**IEC 63052**  
Edition 1.0 2019-08

**Power frequency overvoltage protection devices  
(POPs) for household and similar applications**

**CORRIGENDUM 1**

**Figure 4 – Typical diagram for all short circuit tests except for the verification of the suitability in IT systems**

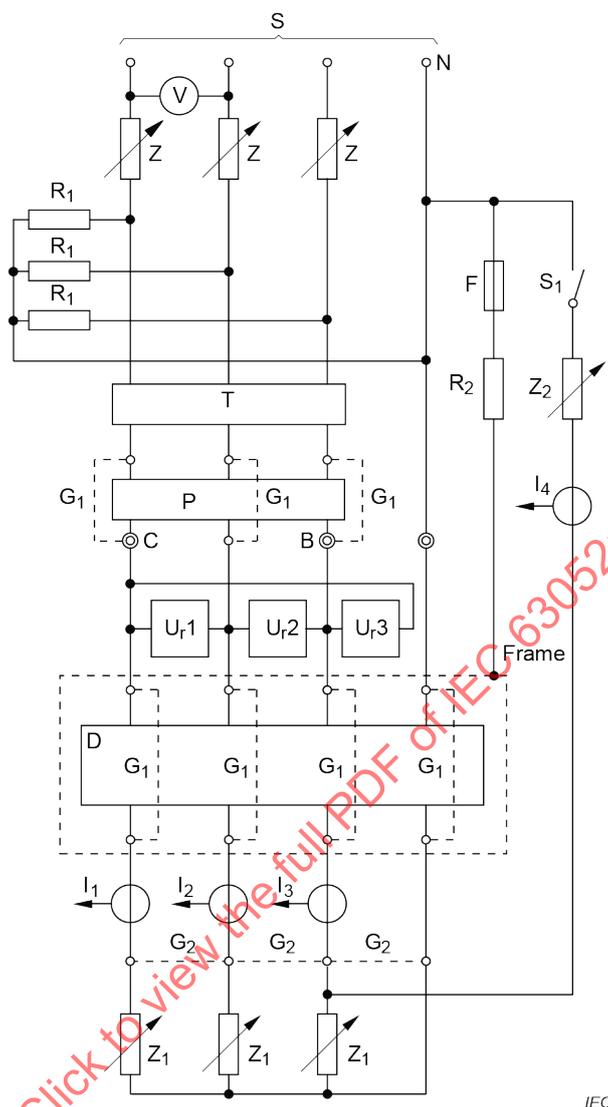
Replace Figure 4 and its title with the following new figure and title:

In "Explanation of letter symbols used in Figure 4, Figure 5 and Figure 6":

– add, under the line under "Z<sub>1</sub>", the following new line:

Z<sub>2</sub> = Adjustable impedance for the calibration of I<sub>m1</sub> and I<sub>nc1</sub>.

– on the line I<sub>1</sub>, I<sub>2</sub>, I<sub>3</sub>, add "I<sub>4</sub>".

Figure 4 – Schéma classique pour tous les essais de court-circuit à l'exception de la vérification de l'aptitude dans les systèmes IT

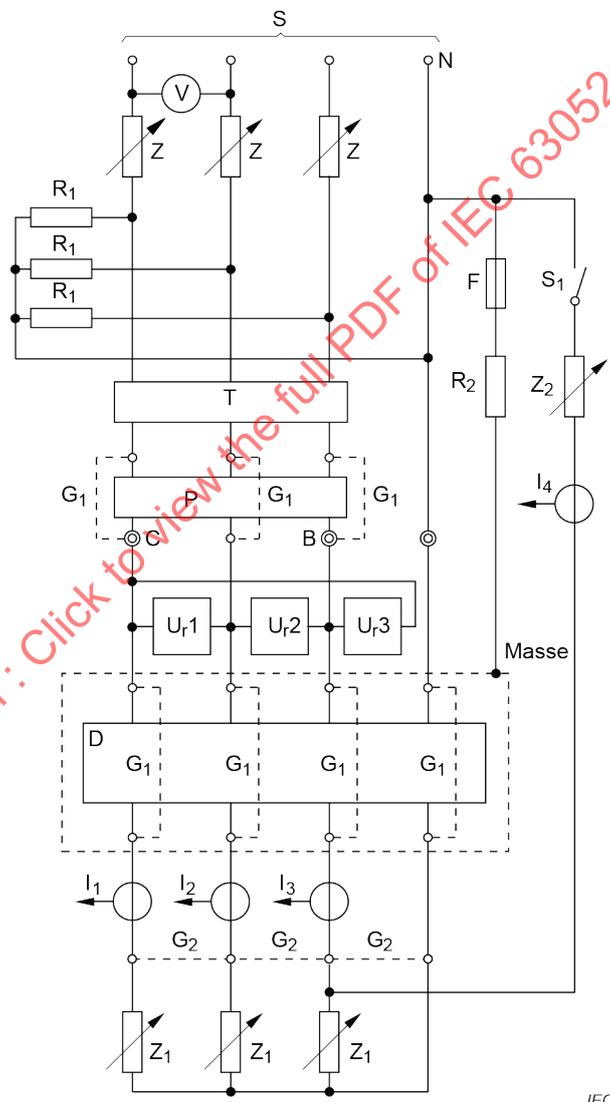
Remplacer la Figure 4 et son titre par la nouvelle figure et le nouveau titre suivants:
